Oggetto: Osservazioni ed analisi critica dello studio di impatto Ambientale nell'ambito della Procedura VIA-AIA presentata da A2A Energiefuture S.p.A. (ex Edipower S.p.A.) relativa al progetto "Impianto di Valorizzazione Energetica di CSS da realizzarsi presso la Centrale Termoelettrica esistente di San Filippo del Mela" ai sensi dell'art.24 del D. Lgs. 152/2006 e ss.mm. e ii.

Oggetto: Valutazione di Impatto Ambientale dell'Impianto di Valorizzazione Energetica di CSS da realizzarsi presso la Centrale Termoelettrica esistente di San Filippo del Mela (Codice procedura ID_VIP: 3127) - OSSERVAZIONI alle INTEGRAZIONI

OSSERVAZIONI alle INTEGRAZIONI relative al progetto dell'Impianto di Valorizzazione Energetica di CSS da realizzarsi presso la CTE esistente di San Filippo del Mela

Riportiamo in particolare la Fig.4 dell'Adeguamento del PRGR, corrispondente ad uno scenario in cui la R.D. raggiunga gli obiettivi di legge del 65%:

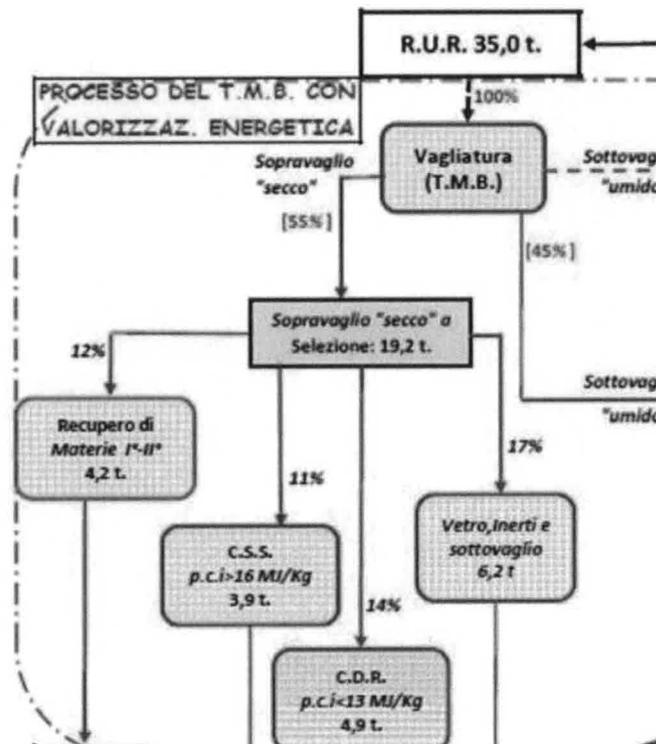
Come si può notare, la prevista produzione del cosiddetto CDR (ovvero del CSS-rifiuto) sarebbe del 4,9% in peso sugli RSU, corrispondente al 14% del RUR.

Prendendo come riferimento i dati ISPRA 2014 sulla produzione annua di RSU in Sicilia (2.342.220 t), tale frazione corrisponde a circa 115 mila t/a: una cifra assolutamente insufficiente ad alimentare l'impianto proposto.

Peraltro c'è da dire che non tutta la frazione combustibile così individuata rientrerebbe nelle classi di CSS idonee ad alimentare l'impianto, quindi la quantità disponibile sarebbe ancora inferiore.

Schema di flusso e bilancio di massa di un impianto TMB – cfr. D.M. 27 gennaio 2007

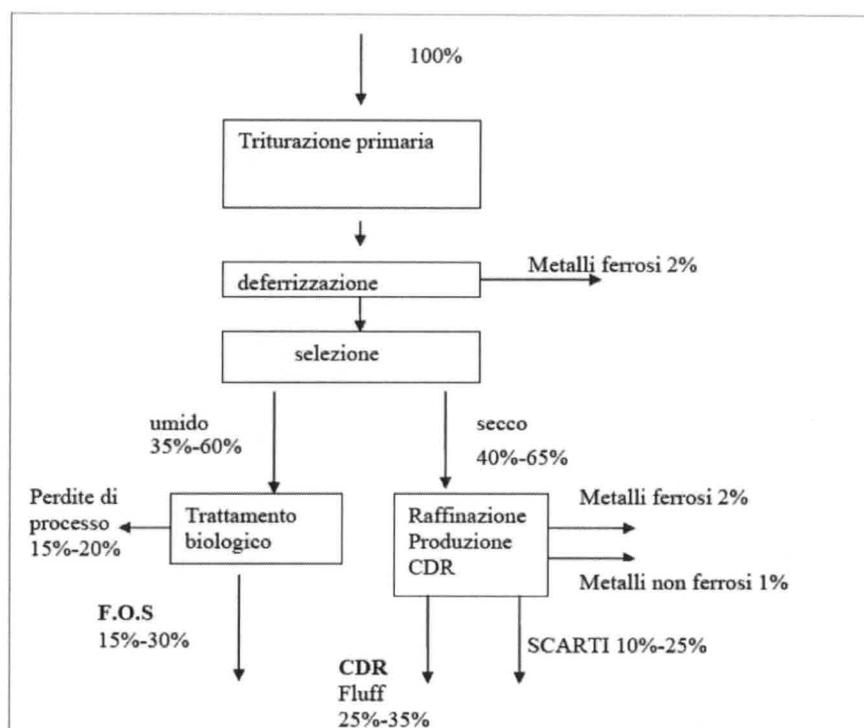
Si tratta ovviamente di uno schema datato, riportato in un DM non più in vigore, che non contempla né il recupero di materia, né una differenziazione della frazione combustibile (CDR) in CSS-Combustibile e CSS-rifiuto, che ovviamente non era prevista dalla normativa dell'epoca.

Uno schema che quindi sovrastima la percentuale di frazione combustibile producibile dal RUR. Ma nonostante ciò, tale percentuale, ovvero il 25-35%, rimane ben distante dal 75-90% di cui parla il proponente.

TAVOLA 2 - Confronto dello Skyline prima e dopo la realizzazione delle opere in progetto

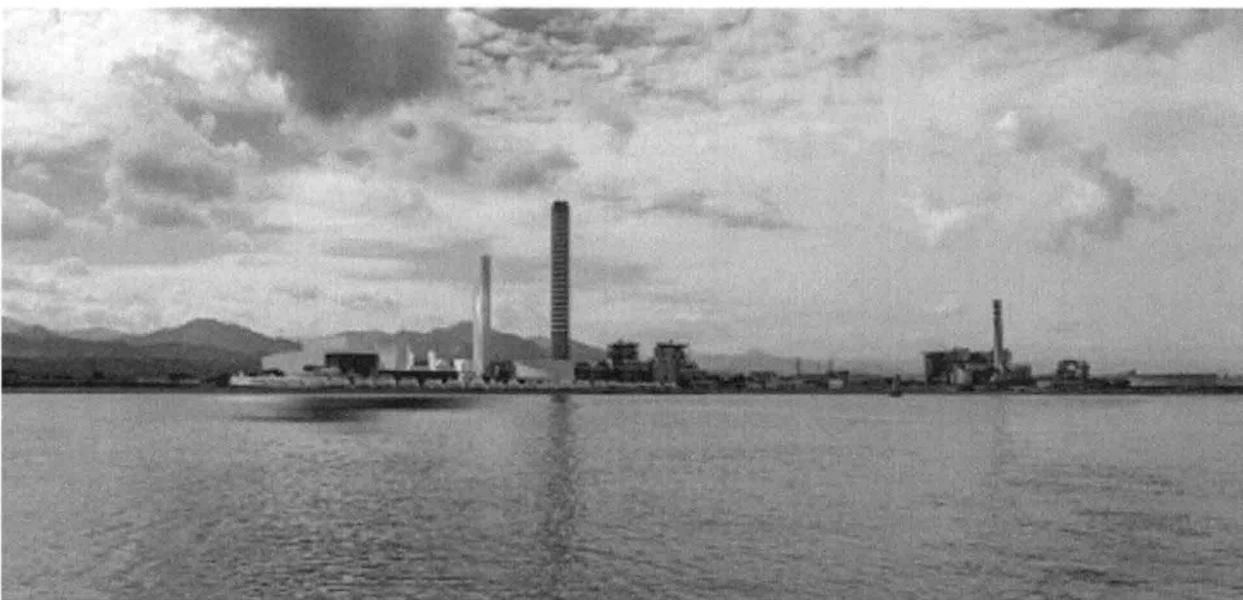
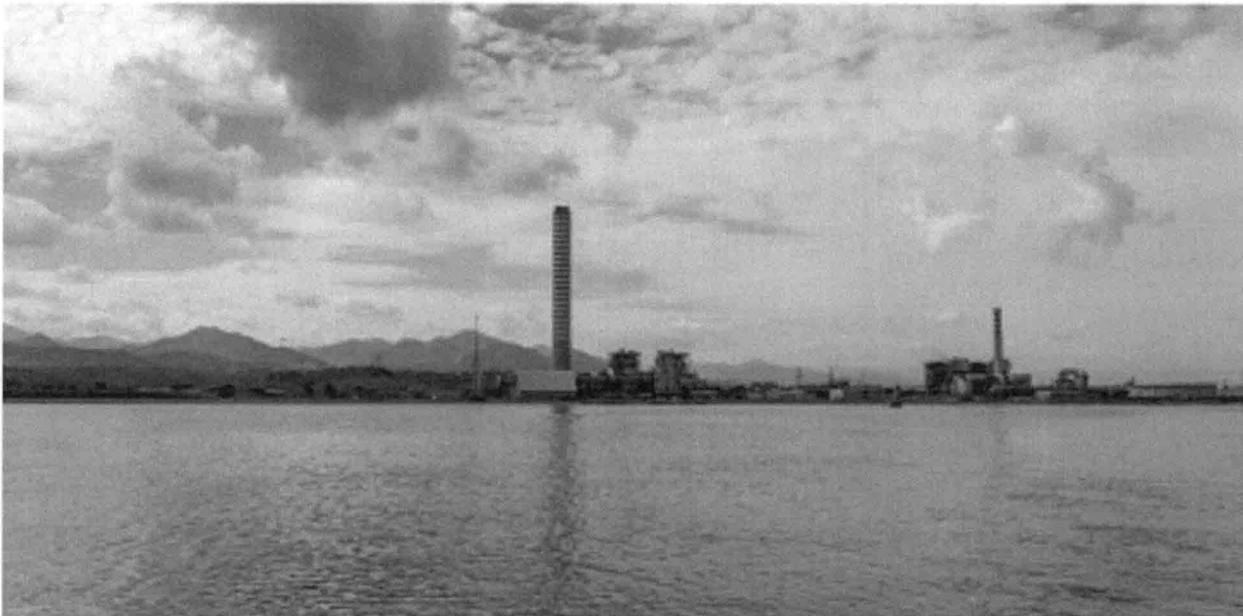
L'innegabile aggravio dell'impatto visivo del TMV sul paesaggio dell'incantevole Golfo di Milazzo è peraltro testimoniata dalla stessa documentazione fotografica fornita da A2A:

Concludendo, riteniamo che le evidenti e forti criticità del progetto in questione rispetto alle esigenze di tutela dei beni paesaggistici su cui l'opera sarebbe destinata ad incidere non risultano superate con le integrazioni presentate dal proponente.
